**Recueil des avis issus de la consultation auprès des ministères et organismes**

Projet : Projet éolien Des Neiges – Secteur Charlevoix sur les territoires de la ville de Baie-Saint-Paul et de la municipalité de la paroisse de Saint-Urbain  
 Numéro de dossier : 3211-12-243

**AVIS D'EXPERT**  
**PROCÉDURE D'ÉVALUATION ET D'EXAMEN DES IMPACTS SUR L'ENVIRONNEMENT**

| Présentation du projet   |  | MARCHE À SUIVRE |
|--|--|-----------------|
| Nom du projet  | Parc éolien des Neiges – Secteur Charlevoix                                    |                 |

Figure 1 : Indice de qualité de l'habitat dans l'aire de répartition du caribou forestier de Charlevoix, estimée à partir d'une fonction de sélection des ressources (RSF) chez les caribous munis de colliers télémétriques entre 2004 et 2022.

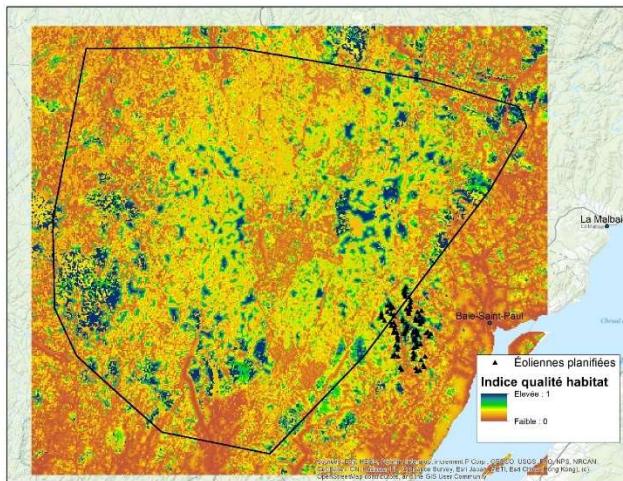
Une analyse multicritère, intégrant à la fois l'utilisation documentée du secteur par les caribous et un indice de qualité de l'habitat pour ceux-ci, démontre que l'habitat du secteur visé par le projet Boralex, secteur des Neiges, est d'importance moyenne à élevée pour le caribou de Charlevoix, ce qui est rare et donc important à conserver tel quel (Figure 1). L'habitat qui sera impacté par ces éoliennes est constitué de hauts plateaux de 800 m d'altitude et plus. Il s'agit d'habitat recherché par les caribous (Figure 2). L'analyse multicritère permet de mettre en lumière que le secteur touché par ce projet est de qualité variant entre 5 et 7 (10 étant le maximum). Considérant l'état général de l'habitat, les secteurs dont la cote est de 5 et plus sont considérés de bonne qualité. De plus, avec les changements climatiques à venir et la modification de la composition et la structure forestières issue du déboisement, ces hauts plateaux risquent de devenir des refuges d'importance pour cette espèce.

L'étude des données télémétriques des caribous doit être faite à un niveau macroscopique. L'analyse des données télémétriques précises n'est pas recommandée afin de minimiser l'impact du projet. D'abord, seule une très faible portion de la population de caribous forestiers de Charlevoix était munie de colliers télémétriques. Les mouvements et les patrons d'utilisation de l'habitat documentés au cours de la période récente ne sont pas représentatifs de ceux de la population dans sa totalité. De plus, l'étude de ces données requiert une connaissance fine de l'écologie de l'espèce et des particularités de cette population, une expertise que peu détiennent. Les caribous sont actuellement dans des installations de garde en captivité. Nous ne pouvons prévoir avec précision les secteurs qui seront utilisés lors de
